Innspel til høyring om Kommunedelplan Bø

Kommentarar knytt til 24/6 og 24/298 med kringliggjande areal, Felt B03 og B04

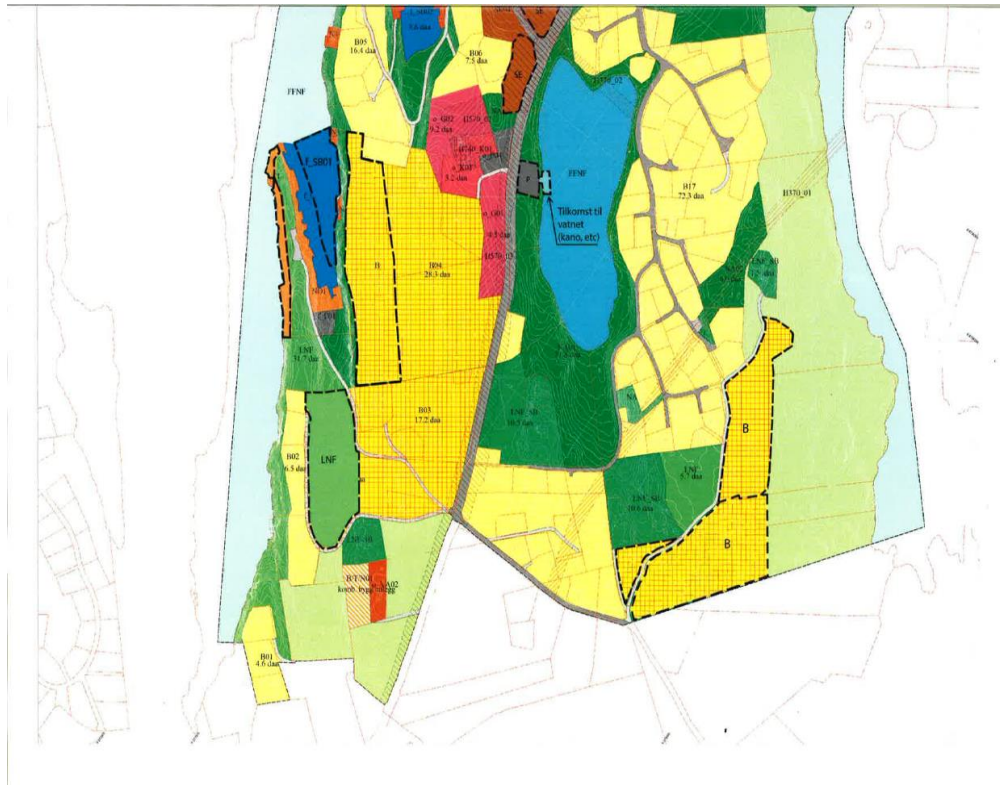
- I kartlegginga av funksjonell strandsone er området ytst mot Hauglandsvågen vurdert som funksjonelle strandsona. Skrenten mot sjø er så høg og bratt, at vi ikkje kan sjå at arealet har kvalitetar som strandsone, sidan det ikkje er mogleg å komme ned til sjøen i arealet anna plass en der nausta er bygd. Sjå foto fra omtalt område.

- Vi meiner det er heilt naturleg at ny bebyggelse langs Hauglandsvågen følgjer eksisterande busetnad nord for feltet når det gjeld avstand mot sjø
